# Změnový list č. 10

Stavba: ISŠTE SOKOLOV – REVITALIZACE OBJEKTU SO706 SOKOLOV

VÝMĚNA VSTUPNÍCH DVEŘÍ DO SPOJOVACÍHO KRČKU (ZADNÍ VSTUP), ABY SPLŇOVALY PODMÍNKY PBŘS.

Původní řešení dle smluvní (tendrové) dokumentace:

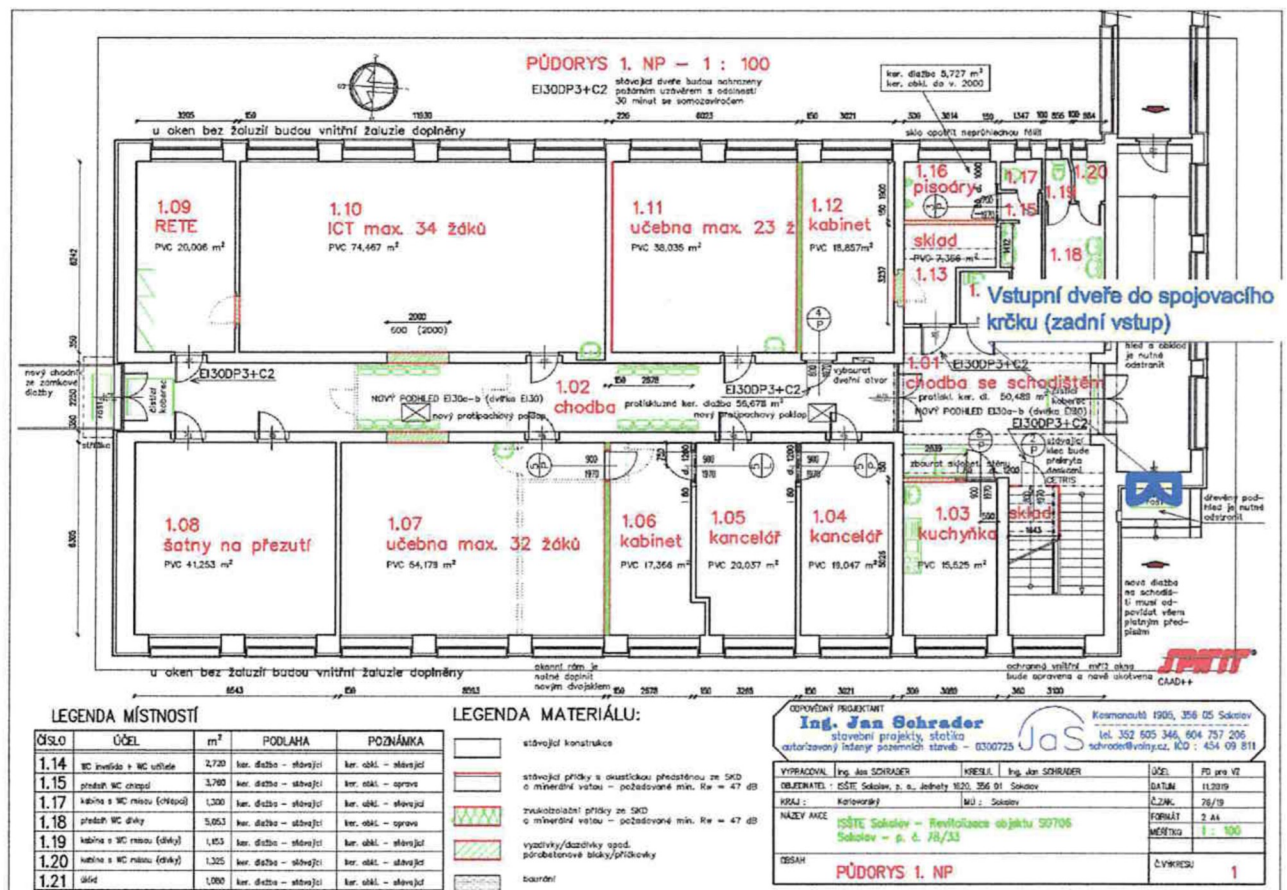
Stávající vstupní dveře do spojovacího krčku (zadní vstup), nesplňují požadavky požárně bezpečnostního řešení stavby ve vazbě na jejich průchozí šířku.

Byla zvažována úprava stávající dveřní sestavy spočívající ve výměně křídel při zachování pevného rámu.

Dodavatel stavebních výplní ověřil možnost úpravy a sdělil, že není možná, a je nutná výměna celé dveřní sestavy viz. vyjádření straně 2.

U stávajících plastových dveří umístěných uvedeno výše NELZE vyměnit křídla, tak aby měly průchod hlavním křídlem 900 mm a to z důvodu .... dveřní profil je dodaný v r.1996 o stavební hloubce 60 mm – tříkomorový (skla jsou ještě bez pokovené tepelné vrstvy), výroba nových křidel pro stávající rám proto nepřipadá v úvahu, není stavebně zapadající. Dále panikové kování – hrazda/klika pro tyto dveře také NELZE dodat, průvrtý stávajícího kování jsou mimo rozmezí, po odstrojení stávajícího kování nebude kam umístit kliku z exteriéru a z interiéru by se otvor musel neesteticky zaslepovat. Kombinace elektrického vratného a panikového uzávěru musí být kompatibilní, což v tomto případě není. Panty jsou ve stavu odpovídajícímu stáří, užívání a trpí dodatečným zaomítnutým fasádním ostěním, které je při plném otevření poškozují.  
NEDOPORUČUJI INVESTOVAT DO DVEŘÍ V TOMTO STAVU.
